METROPOLITANA DI ROMA - LINEA D

INTEGRAZIONE AL PROGETTO PRELIMINARE

ELABORATI GENERALI E DI SINTESI
INQUADRAMENTO GENERALE
DESCRIZIONE DELL'INTERVENTO CON EVIDENZA DELLE MODIFICHE ED INTEGRAZIONI
RELAZIONE ILLUSTRATIVA

Descrizione dell'intervento con evidenza delle modifiche ed integrazioni*

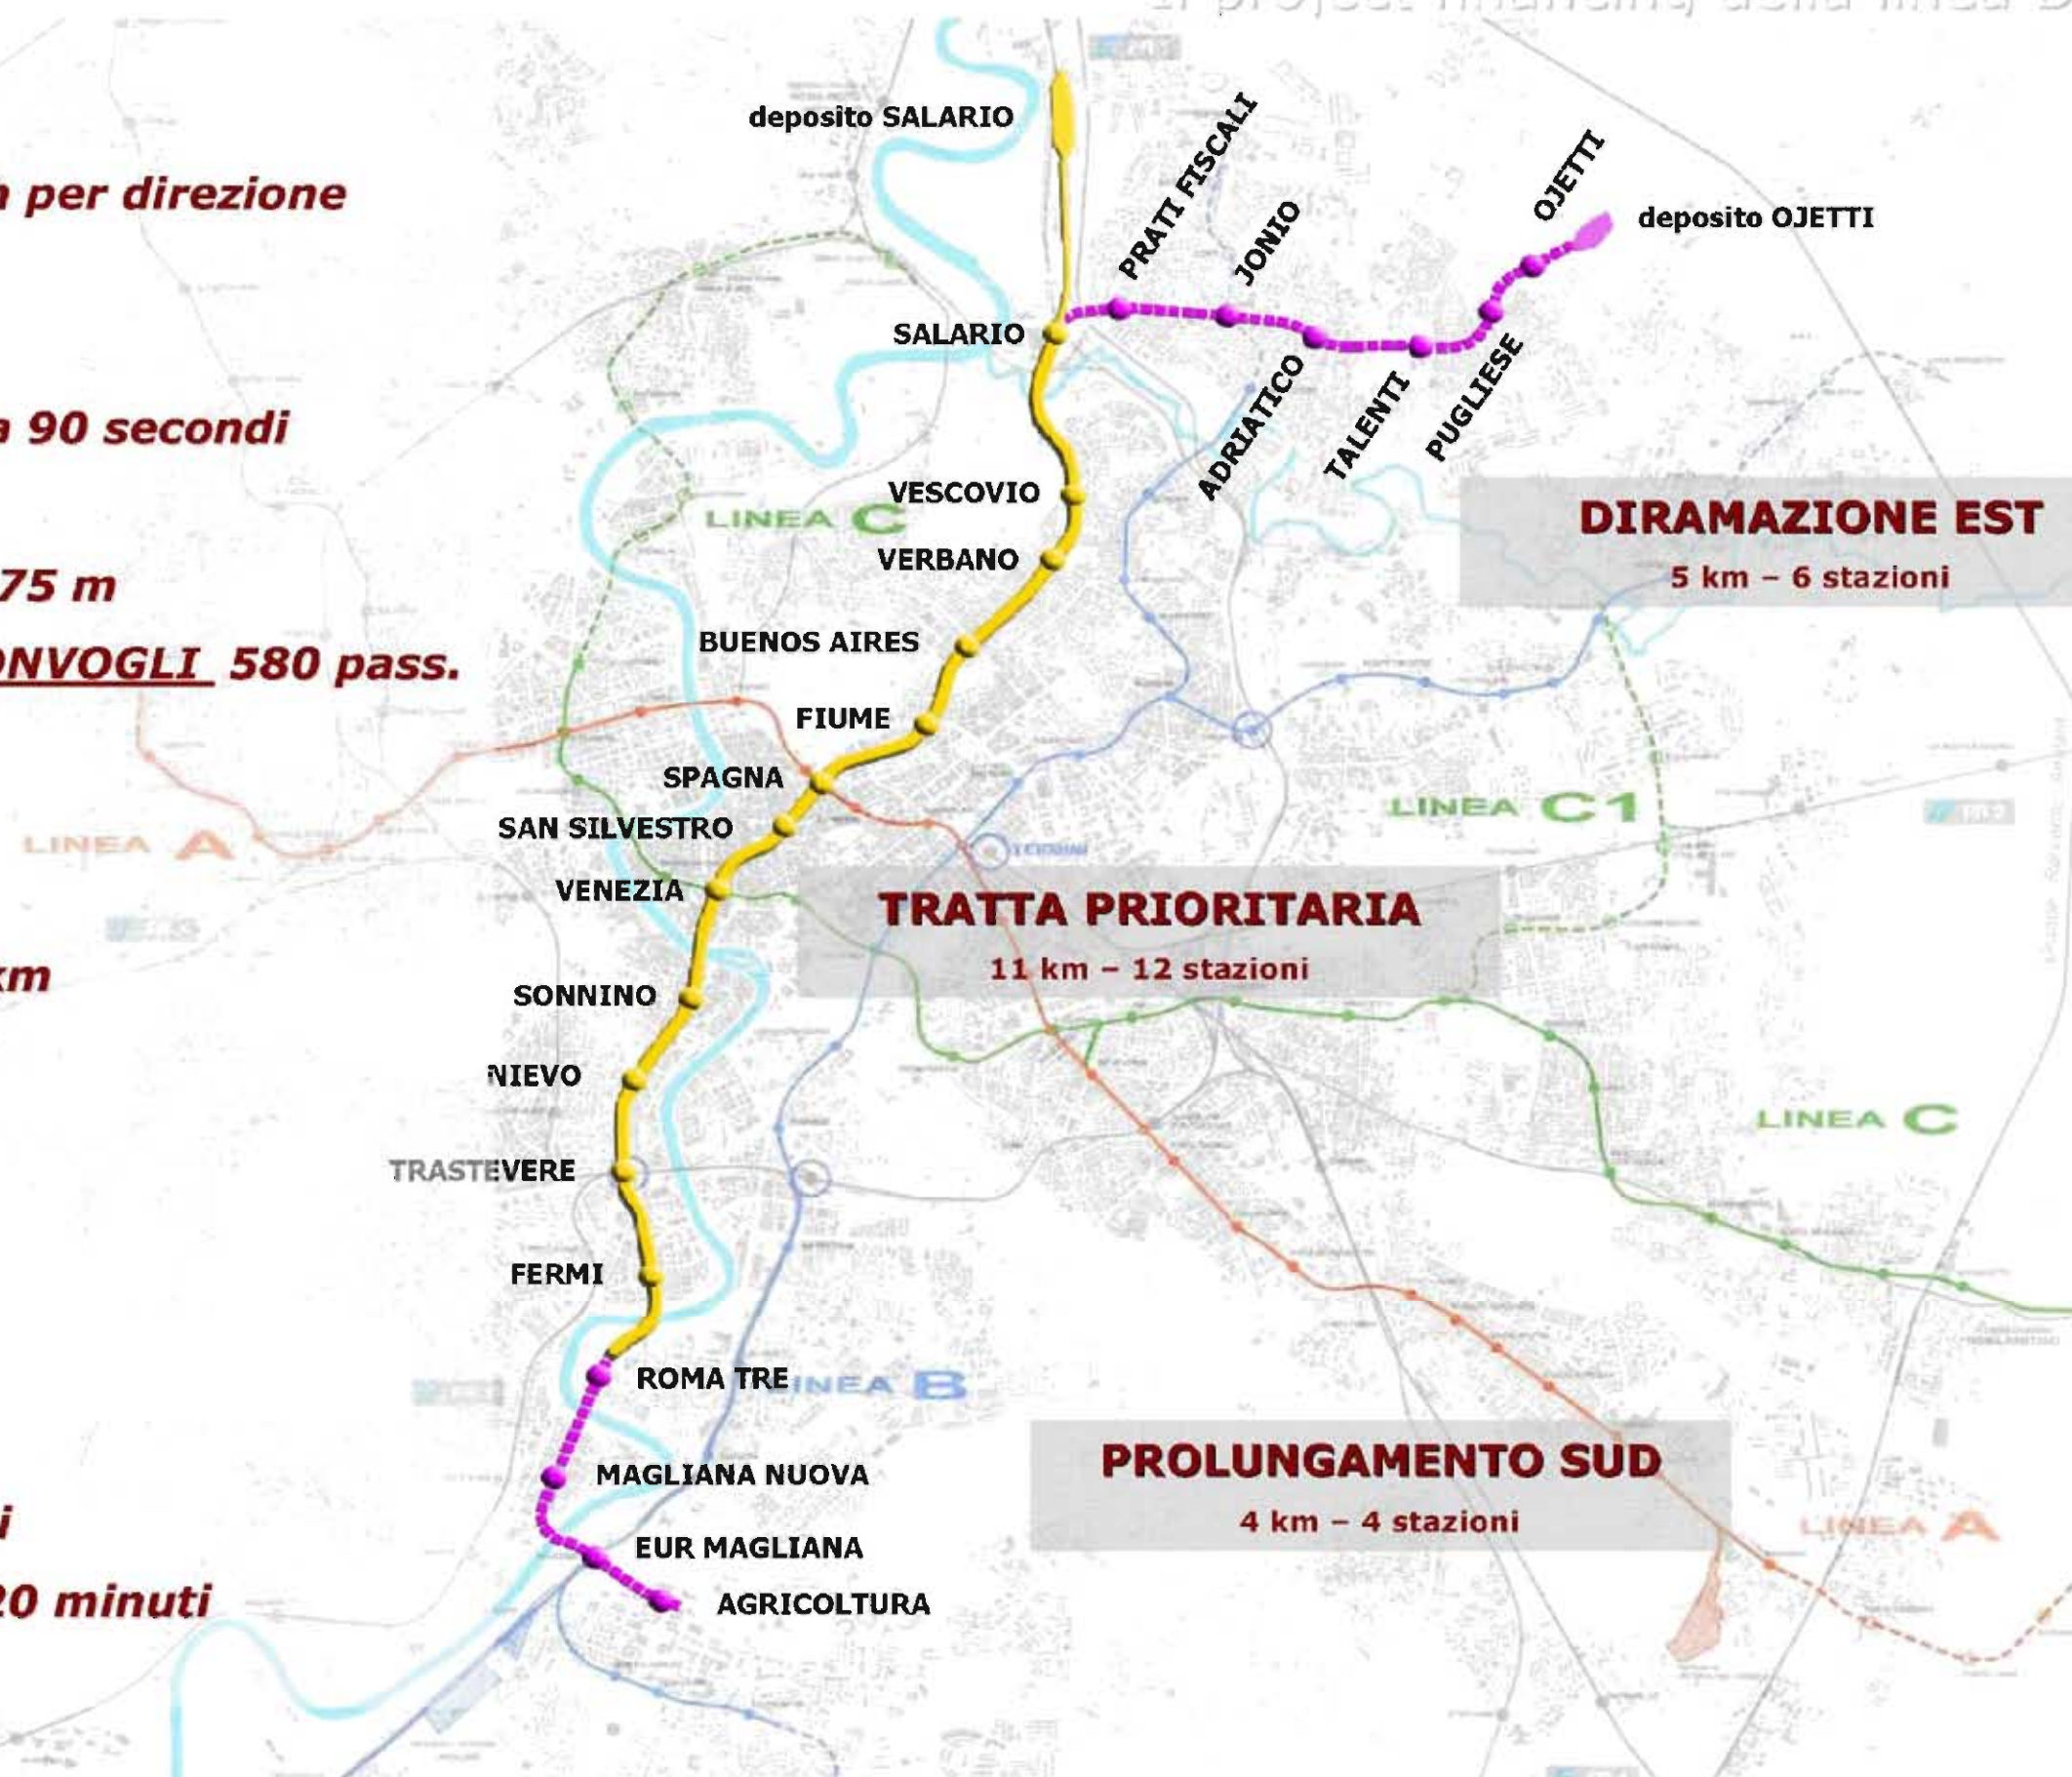
RFI ha comunque dato la propria disponibilità a ricercare, sempre nell'ambito del parco ferroviario di "Roma Smistamento", un'area alternativa a quella indicata nel progetto preliminare che presentasse le caratteristiche adatte alle esigenze della linea D e, nel contempo, fosse alienabile all'esercizio ferroviario senza generare problemi insormontabili.

Dopo un approfondito confronto con i tecnici RFI (settori "Movimento" e "Programma Nodo di Roma"), si è giunti alla individuazione di un'area alienabile dall'esercizio ferroviario in corrispondenza dei cosiddetti "fasci di riordino", e dunque più a nord rispetto alla primitiva ipotesi progettuale effettuata dal Promotore, in grado di contemperare le reciproche esigenze di esercizio (deposito linea D - parco ferroviario RFI).

Oltre all'area del deposito in senso stretto, sono previsti anche i binari di collegamento tra il deposito stesso e la linea metro, posti, come da indicazioni ricevute nelle riunioni con RFI, in adiacenza al tracciato della FR1, nonché la riqualificazione e potenziamento dell'accesso carrabile all'area.

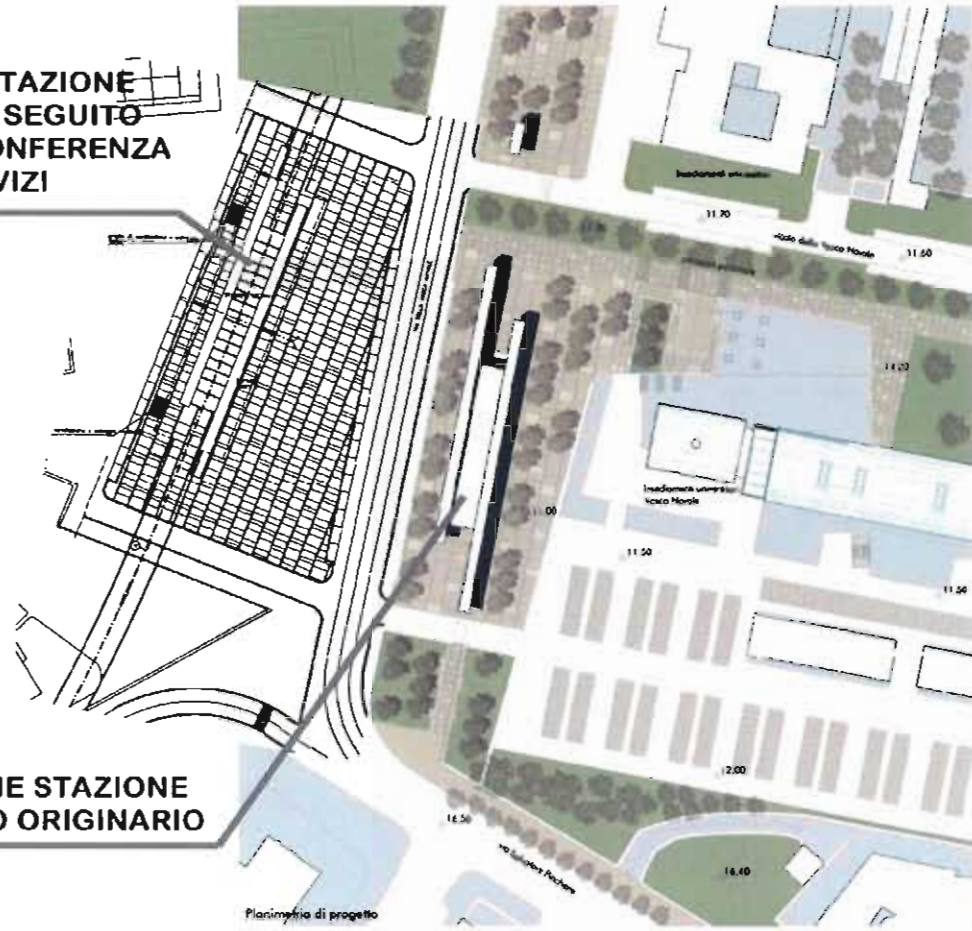
POSIZIONE STAZIONE
PROGETTO A SEGUITO
VERIFICA IN CONFERENZA
DI SERVIZI

POSIZIONE STAZIONE
PROGETTO ORIGINARIO
